Změna vzhledu napínací jednotky 534 0100 20

Objednávací č.: 534 0100 20

INA 0042

Obrázek 1: 534 0100 20 – aktuální provedení

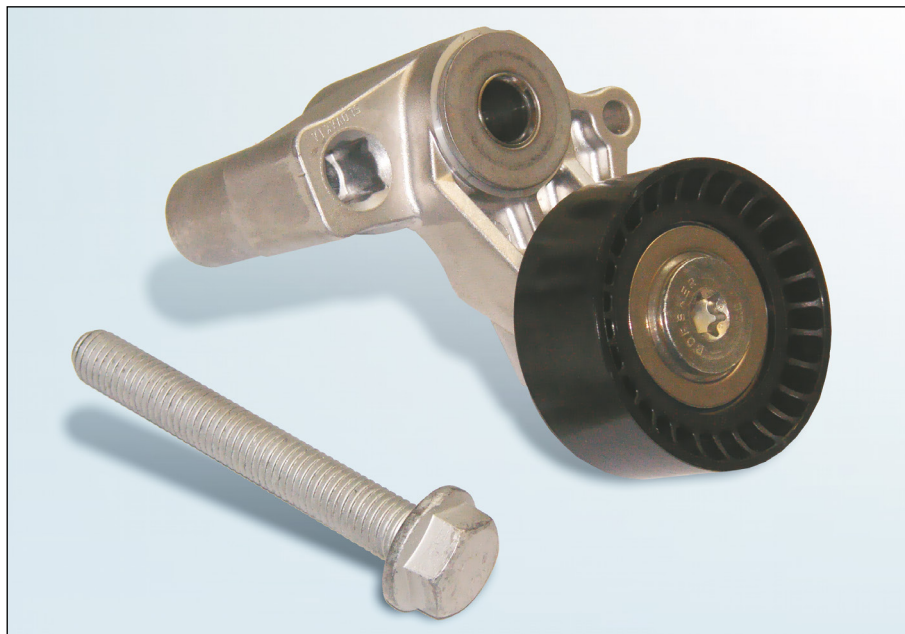
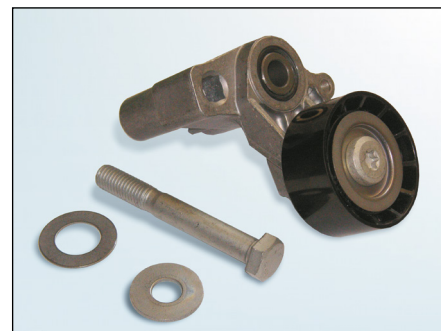
V rámci neustálého vývoje našich produktů byl změněn vzhled napínací jednotky **534 0100 20**.

Doposud volné díly příslušenství (podložky) jsou nyní pevně namontovány na napínací jednotce. Kromě toho byl změněn upevňovací šroub.

U nového provedení smí být použit pouze nový dodávaný šroub. Jiné šrouby popř. staré šrouby jsou nepřipustné! Při utahování upevňovacích šroubů dodržujte utahovací momenty předepsané výrobcem vozidla!
